**Avis délibéré de la Mission régionale d'autorité environnementale  
de Nouvelle-Aquitaine relatif au projet de mise en compatibilité  
par déclaration de projet n°2 du plan local d'urbanisme  
intercommunal (PLUi) de Mont-de-Marsan Agglomération (Landes)  
pour permettre la réalisation d'un stockage de digestat**

n°MRAe 2024ANA85

**Porteur du Plan** : Mont-de-Marsan Agglomération

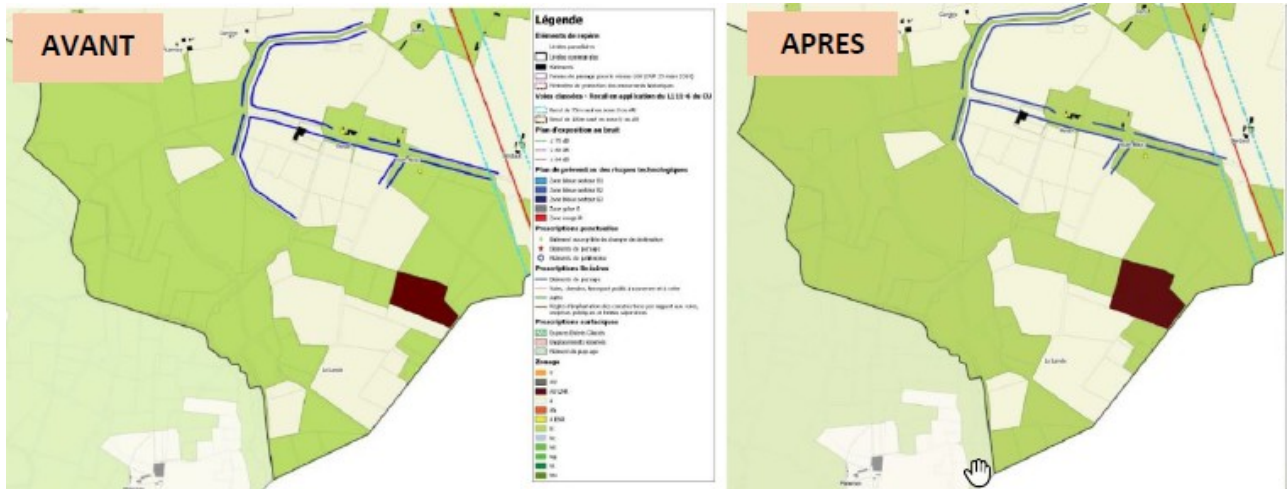
Le terrain d'implantation du méthaniseur (2,99 hectares) est classé en secteur à urbaniser à vocation de production d'énergie renouvelable AUenr. Il fait l'objet d'une orientation d'aménagement et de programmation (OAP).

La mise en compatibilité concerne une parcelle agricole cadastrée AK 30, sur une superficie de 1,35 hectare, attenante au terrain d'implantation du projet de méthaniseur. La collectivité estime nécessaire de reclasser la parcelle AK30 en zone AUenr, considérant que son classement actuel en zone agricole (A) ne permet pas l'implantation des stockages de digestat. L'OAP relative au méthaniseur est également modifiée pour y inclure la future aire de stockage.

Il convient de signaler que le PLUi ne comporte pas de règlement relatif à la zone AUenr, l'OAP édictant les dispositions opposables dans cette zone. De plus, la zone AUenr a vocation à accueillir tous types d'installations d'énergie renouvelable.

Le lien juridique entre une OAP et une autorisation d'urbanisme (permis de construire, permis d'aménager) est un lien de compatibilité, dont la mise en œuvre n'offre pas les meilleures garanties de maîtrise des impacts environnementaux. Afin de sécuriser les intentions de la collectivité sur les conditions d'implantation d'unité de méthanisation et de leur digestat, **la MRAe recommande de modifier le règlement écrit du PLUi afin d'y intégrer la zone à urbaniser à vocation de production d'énergie renouvelable AUenr.**
